Deckblatt

A20 – Nord-West-Umfahrung Hamburg

Abschnitt
B431 bis A23

Besonderer Querschnitt
B431, Bau-km 0+945
Maßstab: 1:100

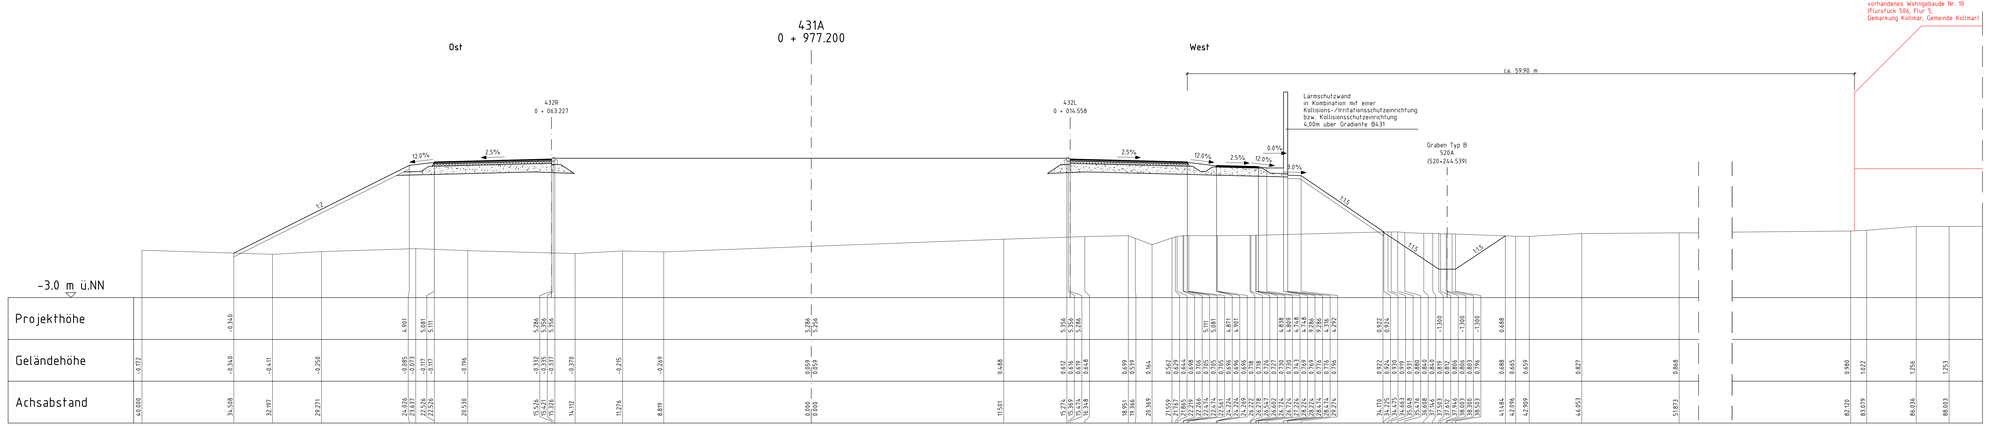
Nr.	Art der Änderung	Datum	Name
6	Korrektur Angabe Flurstück	03/2020	Wul./Han.
5	Ergänzung Lärmschutzwand in Kombination mit einer Kollisions-/ Irritationsschutzeinrichtung bzw. Kollisionsschutzeinrichtung	03/2020	Wul./Han.
4	Änderung Achse, Gradiente Querprofil B431 (431A bzw. Kreisverkehr)	03/2020	Wul./Han.
3	Korrektur Angabe Flurstück, Entfall Irritations- bzw. Kollisionsschutzwand	03/2015	Wul./Han.
2	Änderung Achse, Gradiente Querprofil B431 (431A), Graben Typ B (520A)	03/2013	Wul./Stm.
1	Änderung Bau-km des Querschnittes	03/2013	Wul./Stm.
